1.8、江委員康鈺

一、請補充說明風機機組容量變大後，相關風機基座、打樁深度等工程設計之變更，及其對施工期間之各項環境影響及減輕對策。

1.9、江委員鴻龍

一、11-15MW之風機設計規劃及間距並不明確，如何落實對環境影響之評估分析，應請詳實說明。

圖 2.2.1-1 M1~M2 點位打樁施工，距離 750 公尺之聲壓分布(減噪前)

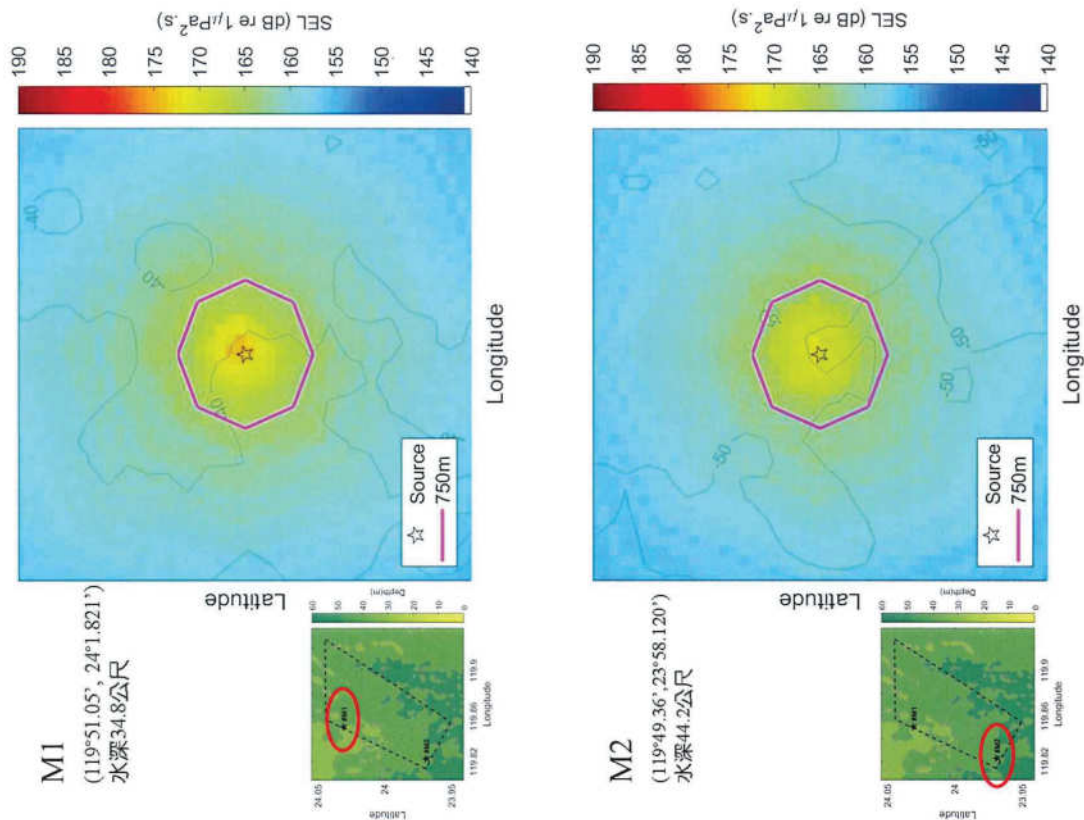
類別	監測項目	地點	頻率
水下噪音	20 Hz~20kHz之水下噪音，時頻譜及1-Hz band、1/3 Octave band分析	距離風機打樁位置750公尺4處 風場範圍2站	每部風機打樁期間 每季1次且每季連續14天

圖 1.1.2-4 本次變更船舶海上作業施工期間 TSP 年平均增量模擬圖

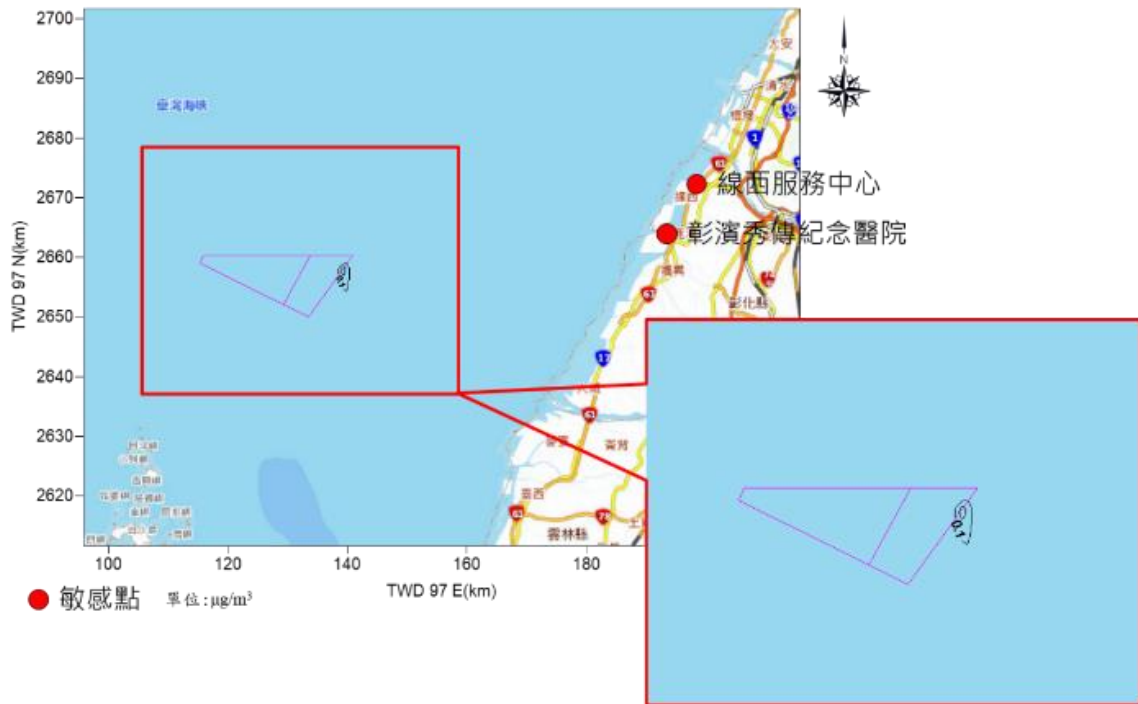
審查意見	答覆說明	修訂處	
		章節	頁次
(二)補充說明本次變更新增 11 百萬瓦 (MW)至 15 百萬瓦 (MW)裝置容量風機機組之基樁配置規劃、打樁作業時間、深度等，依海域及陸域施工工期規劃(含海底電纜鋪設作業及各工項同時施工時間)，評估可能衍生之噪音(含水下噪音)、振動、海域底質擾動等，及其對環境及生態(含鳥類及海洋生物)之影響，並與原環境影響說明書評估結果比對，檢討調整影響減輕措施。	遵照辦理。分列說明如下： (一)本次變更新增大型風機基樁配置規劃 本次變更新增11MW及14MW風機基樁配置規劃詳圖1.1.2-1所示(本圖風機點位僅為示意，點位配置將依照實際條件予以調整)。 (二)打樁作業時間 本次變更新增11MW~15MW風機機組單支基樁從開始打樁到完成的時間約為3.5~4.0小時之間(但仍取決於打樁點地質、地形條件及環境狀況)。 (三)貫入深度 原環說單機容量6~9.5MW規劃之基樁深度為65~100公尺，本次變更新增較大單機容量11MW~15MW風機，目前規劃其基樁入土深度約介於68至78公尺之間(需視各打樁點間地質、地形的條件不同而定)，仍在原環說之規劃範圍內。 (四)海域及陸域施工工期規劃 本計畫陸域工程預計 2023 年第 1 季開始動工，海域工程預計 2023 年第 2 季開始動工，	4.2	4-7~4-8
		6	6-1~6-2
		6.1.1	6-6~6-12
		6.1.3	6-25~6-27
		6.1.5	6-42~6-43
		6.1.4	6-35~6-40
		7.1	7-1
			7-5

審 查 意 見	答 覆 說 明	修 訂 處	
		章 節	頁 次
	<p>陸域工程及海域工程施工工期於 2023 年第 2 季至 2024 年第 2 季有重疊情況，各工項同時施工時間如圖 1.1.2-2 所示。</p> <p>由於本計畫風場離岸最近距離約 45~55 公里，因此陸域工程及海域工程幾乎不會產生累積效應。惟本計畫仍針對施工期間空氣品質進行海、陸域工程合併評估，空傳噪音及水下噪音因傳播介質不同，分別採用 SoundPLAN 及有限元素法進行影響評估，無法進行合併模擬。</p> <p>(五) 空氣品質</p> <p>1. 海域工程</p> <p>本次變更與原環說採相同保守評估條件，假設海上變電站工程、海域纜線工程、風機間纜線工程、風機基礎施工、風機上部組件安裝工程、安裝完成後機電測試工程等所有海上工程項目於同一時間，於風場內離岸最近一側同時施做，以單日海上工程作業船隻最大操作數量模擬其對空氣品質影響程度。說明如下：</p> <p>(1) 本次變更</p> <p>以ISCST3模式保守模擬在同一時間內之最多作業船隻數量情況，其各空氣污染物擴散模擬結果如表 1.1.2-1、圖 1.1.2-3、圖 1.1.2-4 所示，最大著地濃度落於場址周邊區域。</p> <p>TSP 經遠距離擴散至敏感受體彰濱秀傳紀念醫院最大日平均值增量 0.01 微克/立方公尺，最大年平均增量為 0.00(0.0007) 微克/立方公尺；經遠距離擴散至敏感受體線西服務中心最大日平均值增量為 0.01 微克/立方公尺，最大年平均增量為 0.00(0.0007) 微克/立方公尺，與背景濃度加成後均符合空氣品質標準。</p> <p>PM₁₀ 經遠距離擴散至敏感受體彰濱秀傳紀念醫院最大日平均值增量 0.01 微克/立方公尺，最大年平均增量為 0.00(0.0007) 微克/立方公尺；經遠距離擴散至敏感受體線西服務中心最大日平均值增量為 0.01 微克/立方公尺，最大</p>

圖 2.6.2-4 施工期間 TSP 最大日平均值增量模擬圖(陸域工程及海域工程合併評估)

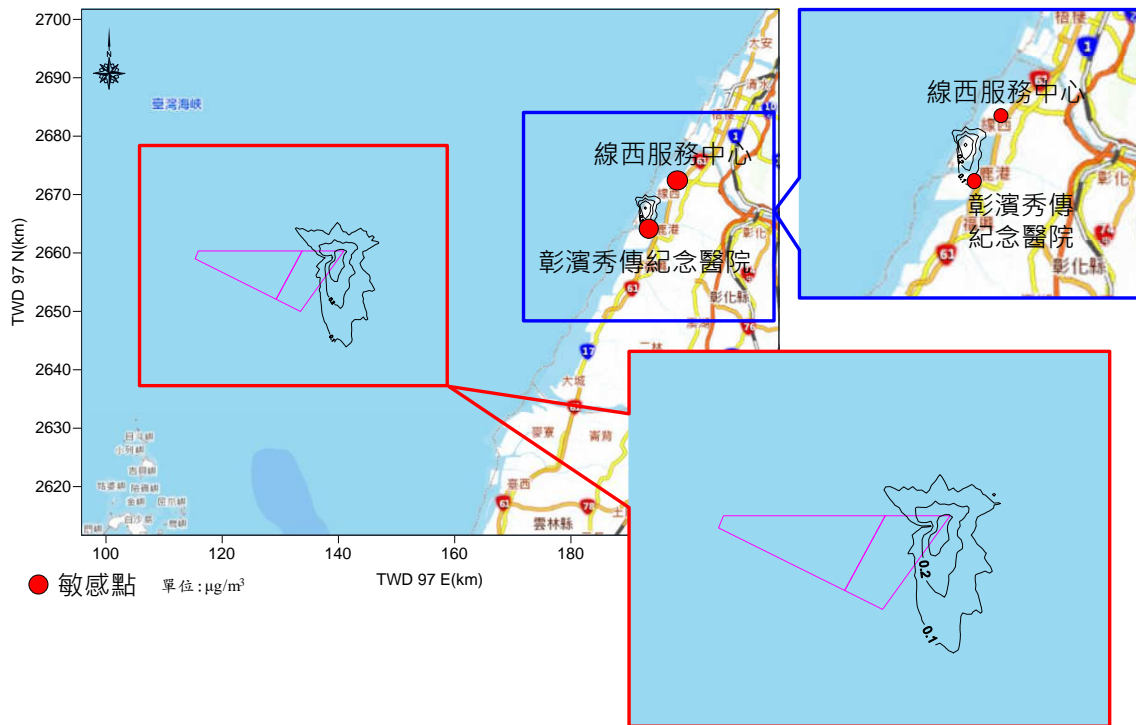
審查意見	答覆說明	修訂處	
		章節	頁次
(二)前次意見二，施工時期同時作業應包括所有可能同時施作之工程，而且應包括海域與陸域作業。	<p>敬謝委員指教。本計畫陸域工程預計2023年第1季開始動工，海域工程預計2023年第2季開始動工，陸域工程及海域工程施工工期於2023年第2季至2024年第2季有重疊情況，各工項同時施工時間如圖2.6.2-1所示。</p> <p>由於本計畫風場離岸最近距離約45~55公里，因此陸域工程及海域工程幾乎不會產生累積效應。惟本計畫仍針對施工期間空氣品質進行海、陸域工程合併評估，空傳噪音及水下噪音因傳播介質不同，分別採用SoundPLAN及有限元素法進行影響評估，無法進行合併模擬。詳細評估結果說明如下：</p> <p>(一) 空氣品質</p> <p>1. 海域工程</p> <p>本次變更與原環說採相同保守評估條件，假設海上變電站工程、海域纜線工程、風機間纜線工程、風機基礎施工、風機上部組件安裝工程、安裝完成後機電測試工程等所有海上工程項目於同一時間，於風場內離岸最近一側同時施做，以單日海上工</p>	6.1.1 6.1.3	6-6~6-12 6-25~6-27

審 查 意 見	答 覆 說 明	修 訂 處	
		章 節	頁 次
	<p>(1) 原環說</p> <p>A. 未經減噪措施 打樁點距離750公尺處之聲壓值介於162~164dB，如表2.6.2-3、圖2.6.2-6。</p> <p>B. 經減噪措施 經減噪措施(減10 dB)後，打樁點距離750公尺處之聲壓值介於152~154dB，如表2.6.2-3、圖2.6.2-7。</p> <p>(2) 本次變更</p> <p>A. 未經減噪措施 打樁點距離750公尺處之聲壓值介於166~167dB，如表2.6.2-4、圖2.6.2-8。</p> <p>B. 經減噪措施 經減噪措施(減10 dB)後，打樁點距離750公尺處之聲壓值介於156~157dB，如表2.6.2-4、圖2.6.2-9。</p> <p>2. 噪音振動(陸域工程) 本計畫於環說階段針對陸域施工噪音可能造成之影響，將施工期間施工面作業(自設降壓站工程與陸纜工程)及施工材料車輛以運輸頻率每小時預估約有9車次(單向)所產生之噪音源輸入SoundPLAN模式中運算，經輸入高程及噪音敏感受體等相關資料，再由模式自動計算其距離衰減反射、遮蔽和音量合成之結果。經分析其均能噪音產生量如表2.6.2-5所示，經與實測背景值合成之後，各受體均可符合環境音量標準76dB(A)，且噪音增量為0.0dB(A)(0~5)，依噪音影響等級評估基準，判定對各受體皆屬無影響或可忽略影響。</p>

圖 2.9.2-1 原環說 6MW 風機配置示意圖(最多風機數量)

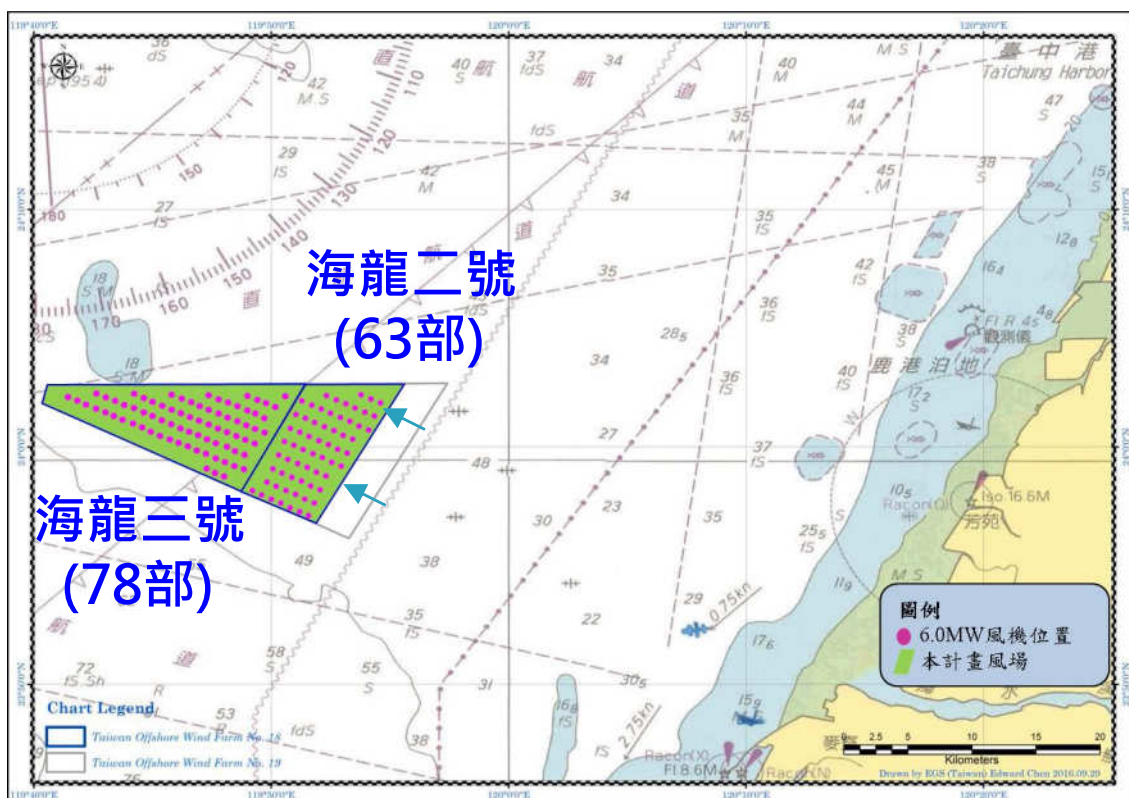
審查意見	答覆說明	修訂處	
		章節	頁次
(二)請依簡報補充選用更大型化風機變更後對環境影響之差異評估分析。	<p>敬謝委員指教。本計畫原環說採單機6MW，最多風機數量63部進行環境影響評估，配置如圖2.9.2-1所示。本次變更新增更大型化風機(詳圖2.9.2-2)，將可減少風機設置數量，並減輕風場開發對環境影響，相關差異如表2.9.2-1所示，並依此變更進行環境影響差異說明，差異評估結果說明如下：</p> <p>(一)海域開發規模差異影響</p> <p>本次變更在總裝置容量不變下，新增大型化風機，將減少風機實設數量，可降低海域開發影響：</p> <ol style="list-style-type: none"> 1. 減少風機打樁數量，可減少打樁噪音影響期間，降低對於海洋生態影響。 2. 實設風機數量降低，可減少海域點狀開發數量、海床懸浮固體擾動及底棲生態影響面積、底棲生態影響。 3. 減少鳥類飛行閃避，提升鳥類飛行廊道。 4. 文獻顯示，水下基礎具有「聚魚效果」，本次變更機組基座大小由25x25公尺調整為30x30公尺，可微略提升聚魚效果。 	4.1 4.2 6.1.5 6	4-2 4-5~4-8 6-42~6-43 6-1~6-2

審查意見	答覆說明	修訂處	
		章節	頁次
	<p>模擬評估情境。</p> <p>由於本計畫機組數量由56~63部減至35~48部，風機陣列排數由9~10排減至6~7排，所需架設的風機數量減少，可減少鳥類飛行閃避，提升鳥類飛行廊道。故本次變更模擬評估結果與原環說比對，無論11 MW或15 MW風機造成的鳥類撞擊數量均低於原環說最大撞擊量。</p> <p>5. 海域生態</p> <p>本次變更新增風機大型化方案(11~15MW)，可減少整體風機設置數量，評估將可降低整體海域環境影響之衝擊，如減少打樁所產生水下噪音、海床懸浮固體擾動、底棲生態等海域環境之影響。</p>

圖 1.4.1-5 本次變更 M1~M2 點位打樁施工，距離 750 公尺之聲壓分布
(減噪前)

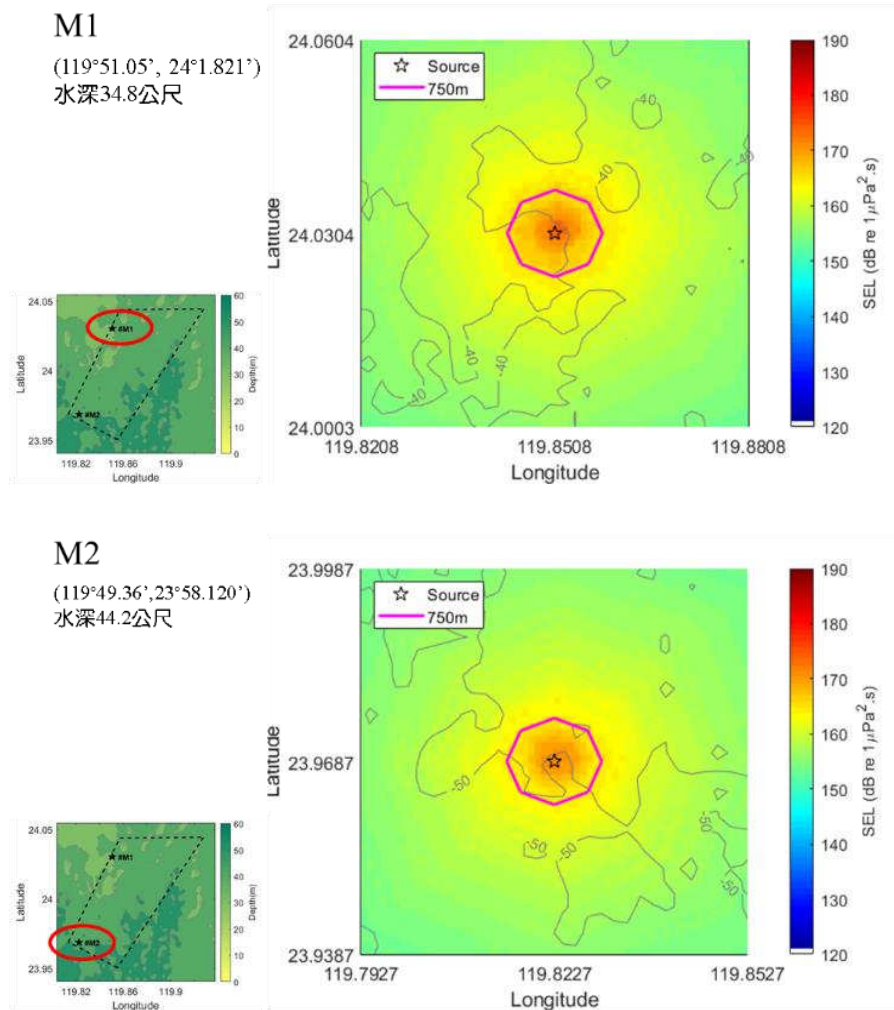
審查意見	答覆說明	修訂處	
		章節	頁次
(二)本案變更後之大型化風機，單機裝置最大容量為 15 百萬瓦 (MW)，惟其距離打樁點 750 公尺之水下噪音模擬聲壓值 166dB 至 167dB，及經減噪後之 156dB 至 157dB，皆較中能案 [10 百萬瓦 (MW) 風機] 所模擬之水下噪音為低，請加以說明其原因，並具體說明本案水下噪音模擬之預設情境細節內容，及其何以為最保守情境。	<p>敬謝委員指教。回答分列說明如下：</p> <p>(一) 本計畫與中能案差異分析 本計畫及中能離岸風力發電開發計畫皆使用有限元素法模擬計算打樁所產生之噪音，並利用 RAM (Range dependent Acoustic Model) 聲學傳播模式模擬風機之打樁噪音之傳播情形。兩案影響模擬評估結果差異主要與海床底質組成有關，次要則為地形因素。</p> <p>本計畫風場位處彰雲沙脊，沙坡為此區域之重要海床特徵。經鑽探調查結果顯示，區域內多由砂土、砂質粉土、黏土組成；中能離岸風力發電開發計畫風場則位於彰化縣大城鄉西側外海，屬於沖積層，區域內多由黏土、粉砂、砂和礫石組成。</p> <p>(二) 本計畫水下噪音保守模擬情境及評估結果 本計畫進行水下噪音模擬評估時，即以大型化風機 15MW 機組最大可能樁錘能量 2,500kJ進行保守評估，模擬評估情境詳表 2.23.2-1。</p> <p>評估顯示打樁點距離 750 公尺處之聲壓值由 162~164dB 增量至 166~167dB，經減噪措施後，由 152~154dB 增量至 156~157dB，仍能符合原環說承諾「於 750 公尺監測處，水下噪音聲曝值 (SEL) 不得超過 160dB re 1μPa2s」。</p>	6.1.3	6-25~6-27

圖 1.1.2-2 海龍二號、三號不同風機配置下整體鳥類年撞擊隻次

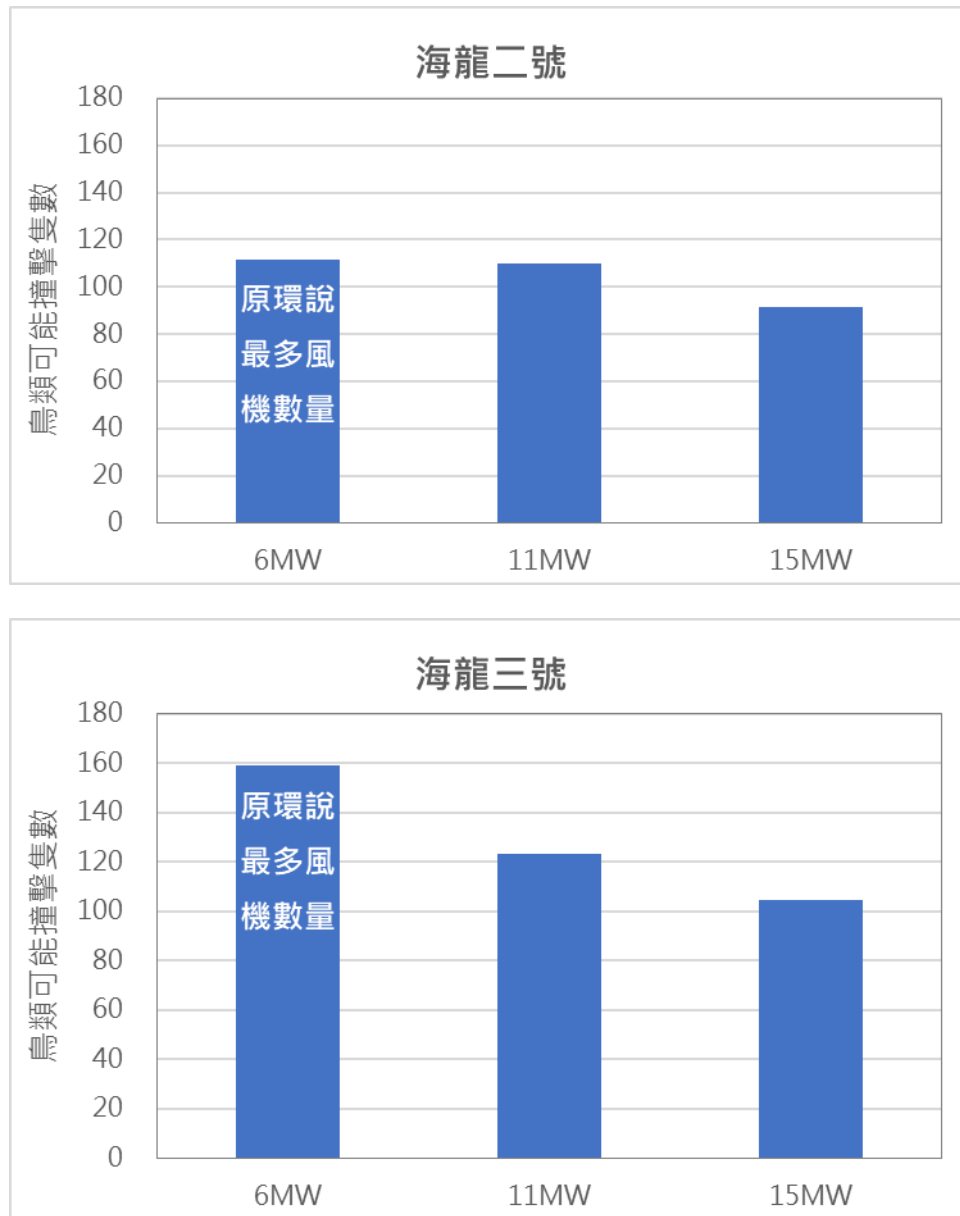
審查意見	答覆說明	修訂處	
		章節	頁次
(三)補充原規劃 6 百萬瓦 (MW)至 9.5 百萬瓦 (MW)風機及本次新增 11 百萬瓦(MW)至 15 百萬瓦(MW)大型化風機之打樁施工時水下噪音聲曝值及影響期間等環境影響差異，說明減噪	敬謝指教，回答分列說明如下： (一) 水下噪音(基礎打樁)模擬結果 本次變更模擬評估結果與原環說比對，風機單機裝置容量由6MW提升至15MW，評估顯示打樁點距離750公尺處之聲壓值由162~164dB增量至166~167dB，經減噪措施後，由152~154dB增量至156~157dB，仍能符合原環說承諾「於750公尺監測處，水下噪音聲曝值(SEL)不得超過160dB re 1μPa2s	6.1.3	6-25~6-27
		6.1.5	6-47~48
		7.1	7-5~7-8
		7.2	7-12

圖 1.4.2-1 海龍風場周邊鳥類飛行空間整體規劃

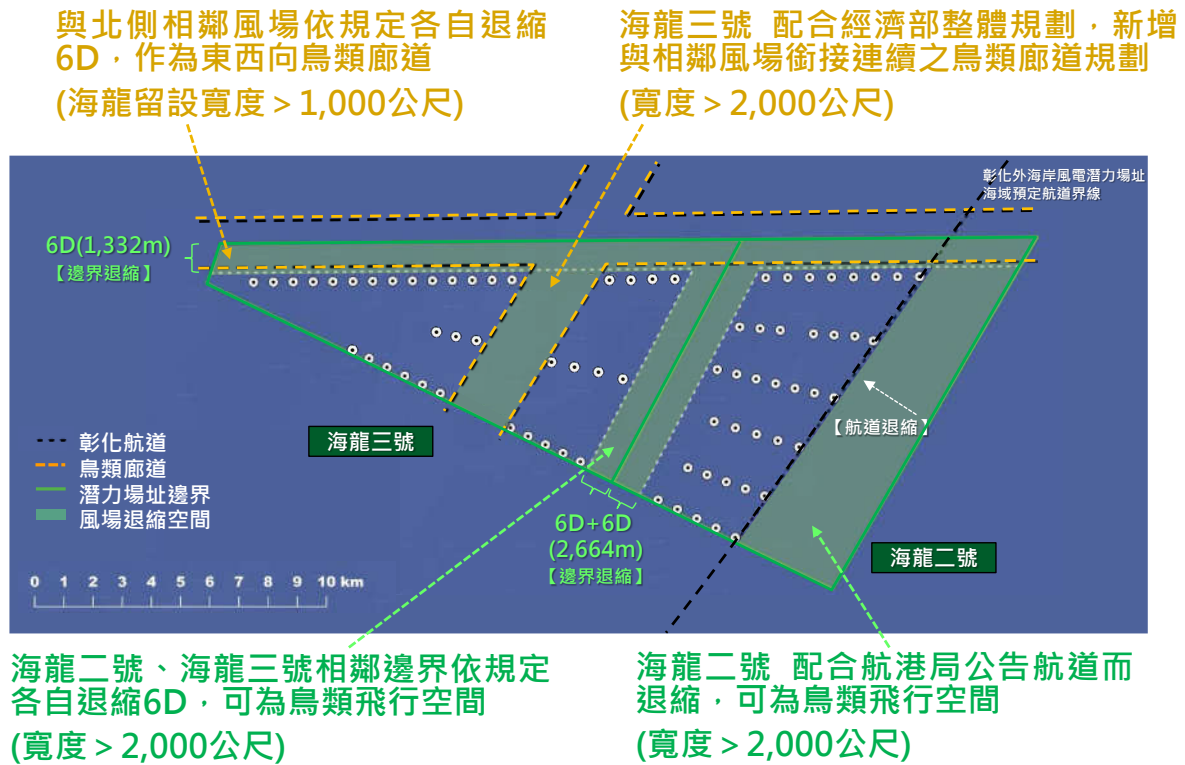
審 查 意 見	答 覆 說 明	修 訂 處	
		章 節	頁 次
<p>二、(上次意見1)應比較原環說承諾內容與本次變更之鳥類廊道之影響變化。</p>	<p>遵照辦理。本計畫於原環說承諾內容方面，因屬彰化地區最早通過環評專案小組審查之案場，故當時尚未能依循彰化地區風場之整體性，來考量規劃鳥類廊道，惟現階段已配合審查結論及原環說定稿本承諾，於106年秋季至107年春季完成鳥類調查作業，並配合其他風場調查成果提出「彰化雲林地區離岸式風力發電計畫環境影響調查報告書」送審，目前已於109年5月8日通過專案小組第3次初審會議，並已依決議事項檢討本計畫鳥類廊道劃設之合理性、及其調整之可能性。</p> <p>另在本次變更方面，本計畫配合專案小組第3次初審會議決議及經濟部整體規劃，於風場開發面積及總裝置容量等設置條件均維持不變下，為營造有利鳥類南北飛行方向，於海龍三號風場新增2,000公尺(約9D)銜接連續之鳥類廊道(圖1.4.2-1)；且海龍二號風場已配合航港局公告直航航道而退縮，退縮寬度達3,500公尺，海龍二號、三號風場相鄰邊界依規定各自退縮，留設寬度大於2,000公尺，而與北側相鄰風場亦依規定各自退縮。整體留設風場退縮空間已遠大於原規劃(詳圖1.4.2-1所示)。</p> <p>經評估本次變更影響變化，藉由海龍三號風場中央設置鳥類廊道、海龍二號風場配合航道退縮、海龍二號及海龍三號風場間之邊界退縮等所留設出之鳥類友善飛行空間，並配合風機設置數量、陣列排數縮減等調整，可減少鳥類飛行閃避風險，並對於鳥類飛行將具有更正面助益。</p>	4.2	4-4~7

圖 1.9.2-1 基礎施工時懸浮固體濃度增量模擬結果分佈圖(低潮位時)

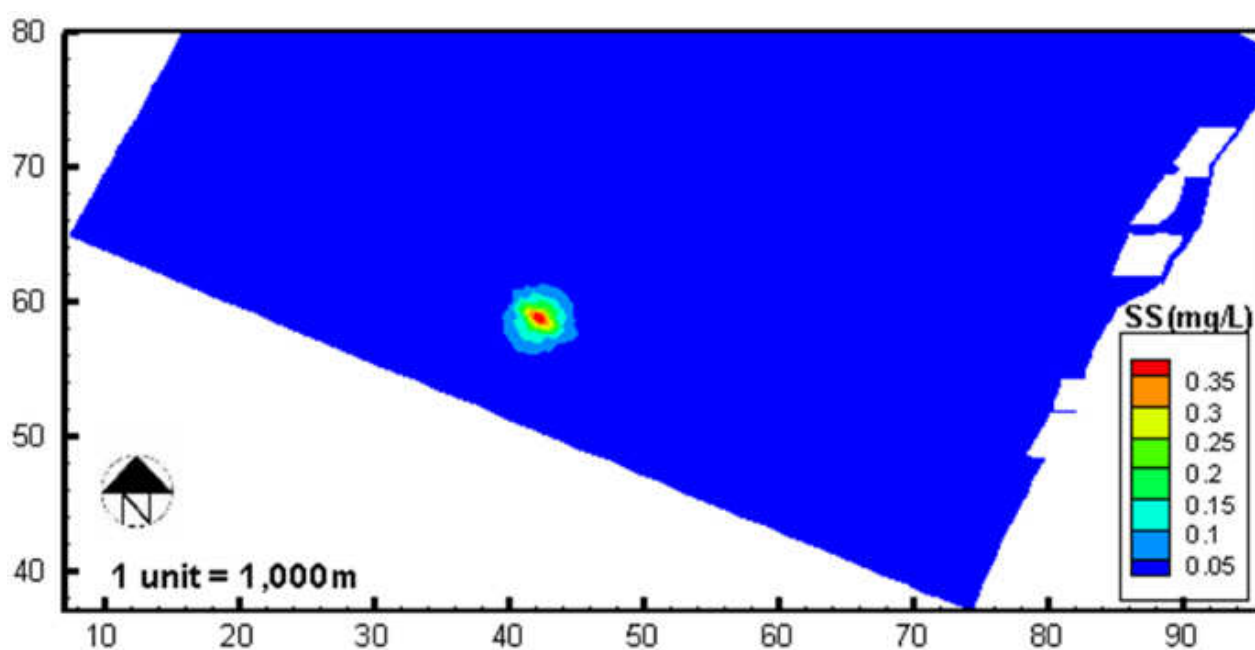
- （一）請問雷達資料可否辨認鳥類之種類？若無法則如何納入倉儲系統？
- （二）仍應說明航空警示塔之位置和數量，相關之回答應直接回答，而非是答非所問。
- （三）無法同時於白日執行雷達和鳥類之目視觀察，如何可以達到2份資料之配合？開發單位之回答「同時執行有其困難度」令人無法接受。
- （四）既然春、秋季發現之鳥類活動頻度最高，但目前秋季之相關調查仍有不足之處，開發單位是否有改善之道？
- （五）現有的各儀器監測無法及時傳輸，請說明如何建立「降載機制」？這代表之前有的承諾僅是「紙上作業」而已，請說明降載機制如何執行？
- （六）「高效能雷達」「高效能錄影機」若尚未規劃，如何讓人相信現有的環境影響評估書件是可靠可行，應提出相關可行之規劃內容。
- （七）懸浮固體之圖應標示明確的座標。

圖 2.3.7-1 海龍風場周邊鳥類飛行空間整體規劃

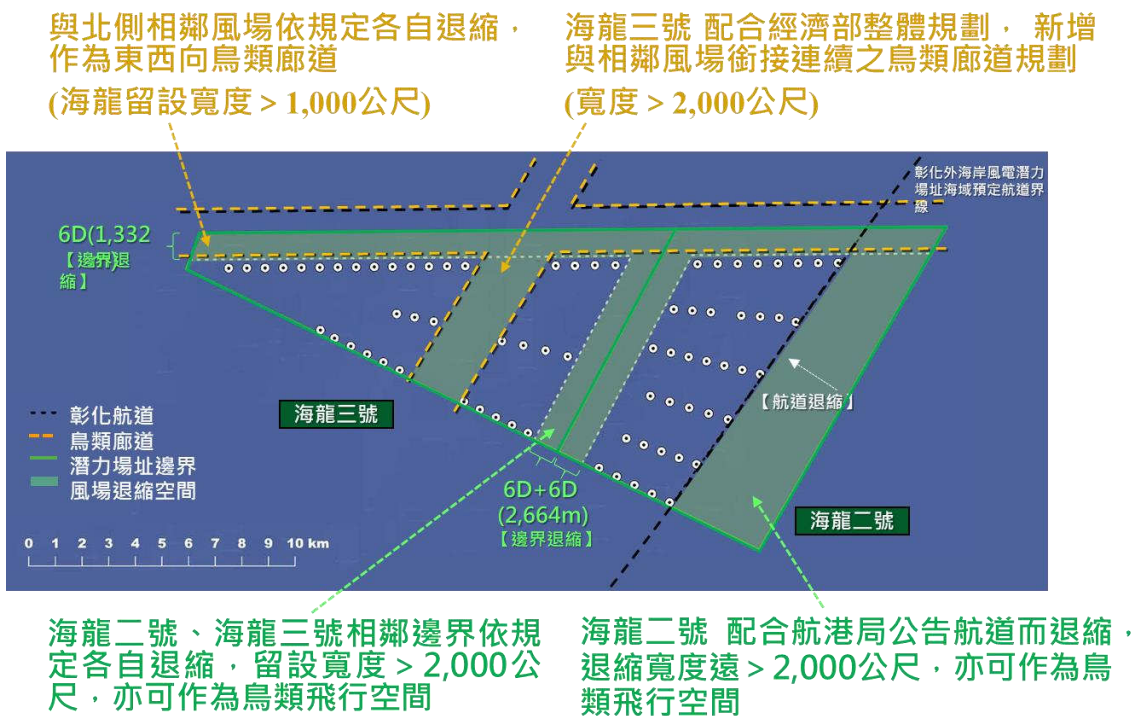
審查意見	答覆說明	修訂處	
		章節	頁次
七、本次變更大幅縮小風機間距，惟鳥類相關保護對策仍維持原環說內容，多以監測為主，仍請就鳳頭燕鷗、白眉燕鷗、小燕鷗等保育類鳥類提出監測以外之相關保護對策。	<p>敬謝指教。本計畫為提供鳥類一致性飛行廊道，減少鳥類飛行偏轉次數，本此變更新增於海龍三號風場中央新設2,000公尺(約9D)之鳥類廊道，詳圖2.3.7-1所示。</p> <p>此外，海龍二號風場已配合公告直航航道退縮，退縮寬度達3,500公尺，海龍二號、三號風場間依規定邊界須各自退縮，留設寬度大於2,000公尺，均可作為鳥類飛行空間。</p>	4.2	4-4~7
